Obra: Construcción Gimnasio Polideportivo
Lugar: Campus Universitario - Olavarría

Expte. N°: 1-100833/2024 alc 0 anx 0 cpo 1

CIRCULAR N° 1

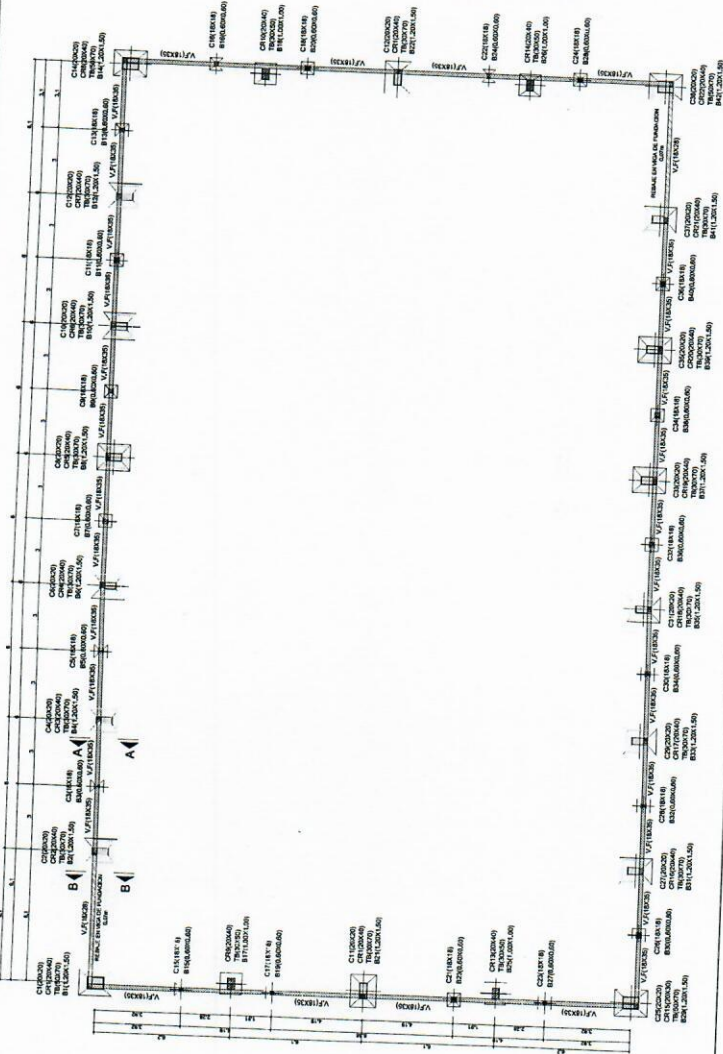
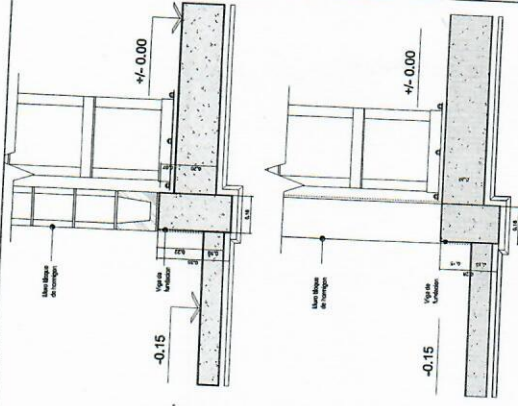
1.- CORRECCION SOBRE ESTADO EXISTENTE DE ESTRUCTURA DE HORMIGON

Se hace la corrección en las referencias sobre las columnas y bases detalladas en planos, donde serán todas A CONSTRUIR.

El plano n°1, PLANTA ESTRUCTURA HORMIGON será reemplazado por otro plano con el mismo nombre en donde se detalla la corrección en el rotulo del mismo.

PLANO: ELECTRICIDAD - DIAGRAMA UNIFILAR E INTERCONEXION

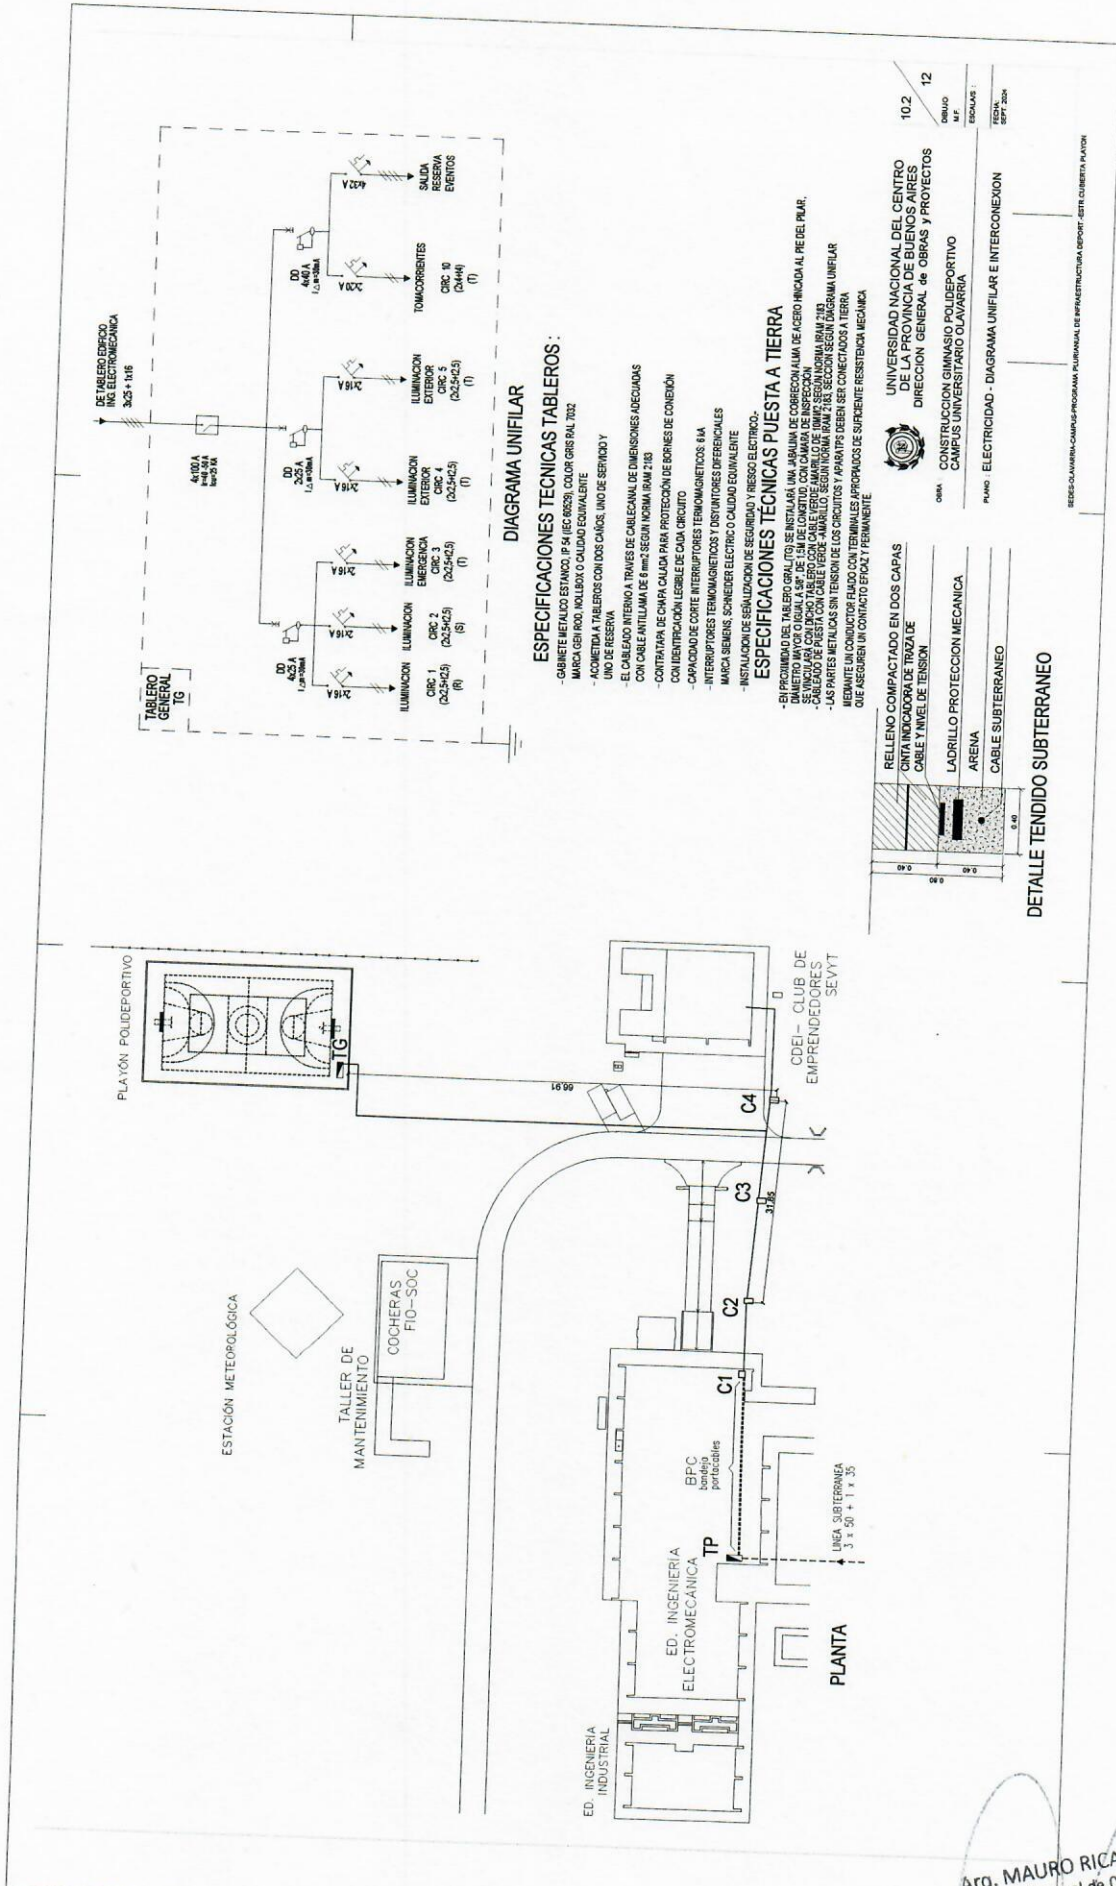
3.- REEMPLAZO COMPLETO DE LAS ESPECIFICACIONES TECNICAS PARTICULARES DEL ITEM INSTALACION ELECTRICA Y PLANOS RESPECTIVOS.

Por otra parte, se reemplaza el plano N° 10/12 Electricidad por los siguientes planos que se adjuntan a la presente:

Plano N° 10.2/12 - Electricidad – Diagrama Unifilar e Interconexión.

La alimentación eléctrica será trifásica se tomará del Tablero General del Edificio de Ingeniería Electromecánica, en el cual se instalará una (1) Llave Seccionadora Fusibles Bajo Carga In: 100 A, equipada con Fusibles NH T00 50 A, marca Siemens, General Electric o Merlin Gerin.

Dicha línea será de formación 3x25+1x16 mm², aislación 1,1 kV, conductores de cobre, tipo Sintenax, según norma IRAM 2178, marca Prysmian, IMSA o calidad equivalente. No se admitirán empalmes subterráneos.

El tendido del cable alimentador se realizará en el Edificio sobre Bandejas Portacables existentes hasta la cámara C1, luego fuera del Edificio se continuará en forma subterránea entre las cámaras subterráneas existentes C1, C2, C3 y C4.

Posteriormente entre la Cámara C4 y el Gimnasio Polideportivo, el tendido será subterráneo como el "Detalle Tendido Subterráneo" indicado en plano.

La zanja donde se alojarán los cables será de 0,40 m de ancho por 0,80 m de profundidad a partir del nivel se suelo. Esta profundidad podrá ser susceptible a modificación cuando las condiciones locales así lo exijan, previa conformidad de la Inspección de Obras.

Apisonado el fondo de la zanja, se debe apoyar sobre una capa de arena de 5 cm de espesor previamente extendida, el cable subterráneo. Se procederá luego a rellenar 20 cm con arena y, luego, se cubrirá la capa de arena con una hilera de ladrillos dispuestos transversalmente a la zanja, sobre la cual se depositará una capa de arena de 5 cm y luego la cinta de señalización de la traza del cable y nivel de tensión. Posteriormente se procede a rellenar con tierra la profundidad restante hasta cubrir totalmente la excavación, debiéndose además compactar este relleno en capas de espesor no mayor a 25 cm.

El Tablero se armará según Plano de Diagrama Unifilar, a la entrada se instalará un (1) Interruptor Automático en Caja Moldeada 4 x 100 A, Icu: 25 kA, con regulación térmica Ir: 40 – 50 A, marca Siemens, Merlin Gerin o calidad equivalente.
